VUOROVAIKUTUSMUISTIO

Haakoninlahden katusuunnitelmat ja puistosuunnitelma

Palautteet katusuunnitelmaluonnoksista KAO 32455/1 (Haakoninlahdenlaituri), KAO 32456/1 (Kruunulaituri), KAO 32457/1 (Kruunulairutinkuja), KAO 32458/1 (Kruunausviitta), KAO 32459/1 (Wiirin aukio) ja KAO 32460/1 (Wirma) sekä puistosuunnitelmaluonnoksesta VIO 6562/1 (Baneeripuisto). (esillä 20.10. – 7.11.2025)

Ehdotus koira-wceiden sijainneiksi:

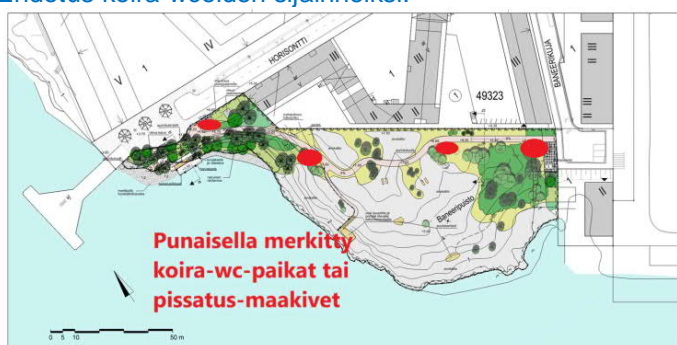
1) KOIRA-WC:T. Kaikille uusille rakennetuille puisto- ja katualueille tulisi lisätä suunnitelmiin koira-wc:eitä arviolta noin 50 m:n välein, kuten on tehty Linnankosken uusitussa puistossa Töölössä. Koira-wc:eiden tarve on tunnistettu Helsingissä tiiviisti rakennetuilla alueilla. Ne suojelevat istutuksia ja talojen julkisivuja, sekä rakenteita kuten valopylväitä. Esimerkiksi rannan suoralla kävelytiealueen istutusalueilla WC:itä tulisi näin ollen olla arviolta useampi kpl, esim. 4-5 kpl. Lisäksi Kruunulaiturin puistoalueelle olisi myös tarve niille, kuten asuinkerrostalon viereisellä kalliolla kulkevan väylän varrelle (Baneeripuisto) tarvittaisiin niitä useampi. Alueelle juuri avatussa koulukeskuksen viereisessä Haakoninlahden puistossa on yksi koira-wc, mutta vastaava määrä uusille puisto- ja katualueille olisi riittämätön: wc tulisi olla aina puistoalueen sisäänkäynnin välittömässä läheisyydessä (kuten Linnankosken puistossa), ja seuraavat sitten säännöllisen välimatkoin. Lisäksi istutusalueilla tulisi olla isot maakivet alueen reunoilla, koska koirat tykkäävät merkata juuri esim. pensasalueiden reunakohdat. Alueella on tutkimusten mukaan hyvin paljon koiria (tiheiten Helsingissä), ja rantareitti tulee varmasti olemaan hyvin suosittu koirien lenkitysreitti aamuin, illoin ja päivisin. Rannalla nykyisin oleva kävelytie on nyt hyvin suosittu koirien lenkitysreitti. Koira-wc:hen usein liittyy roska-astia, mutta jos wc:eitä olisi niin tiheään, aivan jokaisessa roskista ei tarvisi olla, vaan pussi kulkisi ulkoiluttajan kädessä seuraavan roskikselle asti helposti.

Vastaus: Lisätään suunnitelmaan koira-WC -paikkoja niille soveltuviin kohtiin.
